DECLARATION DE PROJET VALANT MISE EN COMPATIBILITE du PLUi 0.5

RÉPONSE À L'AVIS DE LA MISSION RÉGIONALE D'AUTORITÉ ENVIRONNEMENTALE

Avis délibéré n° PDL-2024-7602 & PDL-2024-7646 rendu le 25 mars 2024

Centrale solaire de la grande Mairée
Commune de Saint-Vincent-Sterlanges (85)

Figure 4 - Facteur d'émission carbone selon la technologie photovoltaïque utilisée

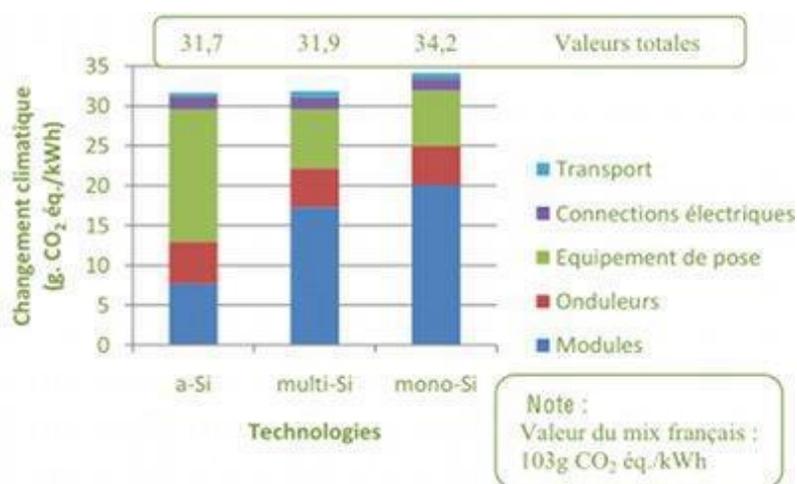
La MRAe recommande de présenter le bilan des émissions de gaz à effet de serre, comme le calcul du temps de retour énergétique, sur la base d'une analyse de l'ensemble du cycle de vie de l'ensemble de l'installation (fabrication, transport, installation, exploitation, démantèlement et recyclage).

L'empreinte carbone d'une centrale photovoltaïque est majoritairement liée à des émissions induites par la fabrication des panneaux photovoltaïques et des supports métalliques. Ce facteur d'émission de carbone de 34,2 grammes équivalent CO₂ par kWh est spécifique à la technologie silicium monocristallin qui est celle retenue pour les panneaux photovoltaïques de la centrale solaire de la Grande Mairée.

À partir des conditions d'ensoleillement du site et de la performance des panneaux, il est estimé que la centrale produira 8 109 MWh/an en moyenne. En considérant une durée de vie de 30 ans, il est estimé que la centrale solaire produira 243 270 MWh au total. Ainsi en tenant compte du facteur d'émission de 34,2 grammes équivalent CO₂ d'un kWh d'électricité produit par la centrale et injecté sur le réseau¹, l'empreinte carbone de la centrale solaire sur la totalité de sa durée de vie est estimée à 8 320 tonnes équivalent CO₂.

Par comparaison, le facteur d'émission carbone du mix énergétique français est évalué à 103 g de CO₂/kWh produit. Ainsi, pour une production d'énergie équivalente à 30 ans d'exploitation de la centrale, il est estimé que le mix énergétique français émettrait 25 057 tonnes équivalent CO₂. La substitution de cette production par l'exploitation de la centrale solaire de la Grande Mairée permettrait donc d'éviter le rejet de 16 737 tonnes équivalent CO₂ sur 30 ans, soit environ 558 tonnes équivalent CO₂ par an.
